## Yttrande - aula Söderslättsgymnasiet

### Ur KN §22/2018 – Beredning och beslut

nuvarande utformning

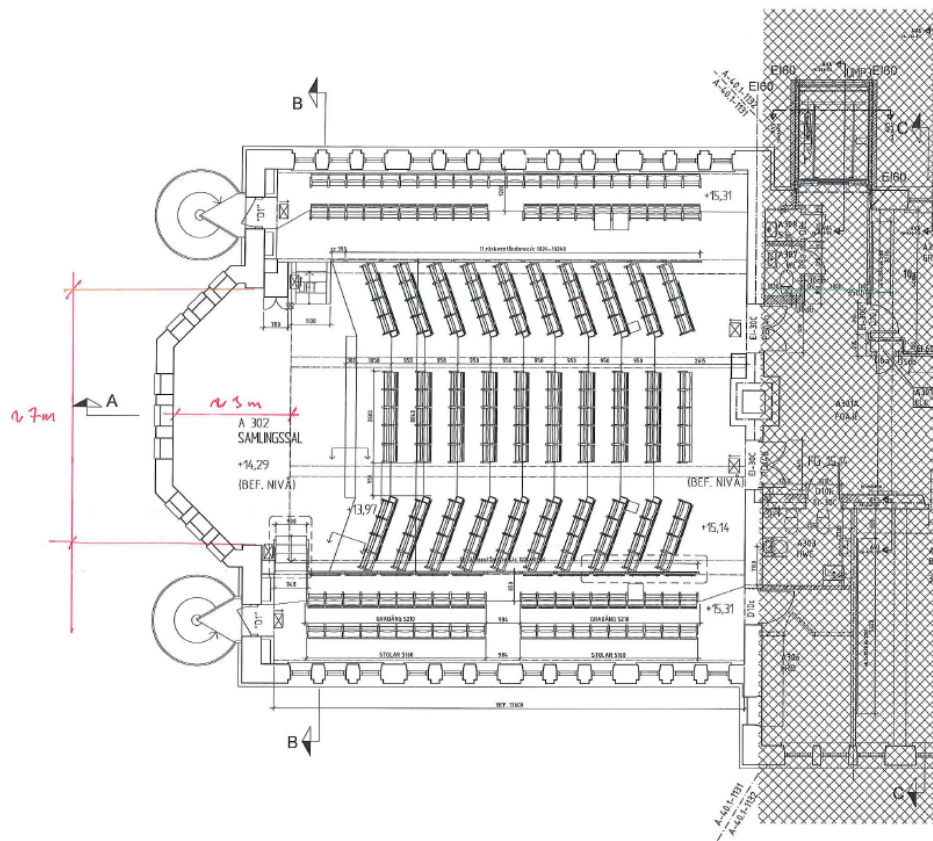
Aktuell lokal – Söderslättsgymnasiets aula uppfyller inte på någon punkt funktionskrav. Byggnadens utformning och fysiska förutsättningar medger inte heller anpassningar/ombyggnad för att kunna tillgodose krav – byggnaden är för liten.

Att tillskapa yta/funktioner genom tillbyggnad ses som en synnerligen komplicerad och kostsam lösning med hänsyn till aulans placering i huset och byggnadens höga arkitektoniska värden inklusive ev. förbud mot förvanskning.

Scenutrymme totalt - begränsat av ytterväggar ca. 3\*7 m.
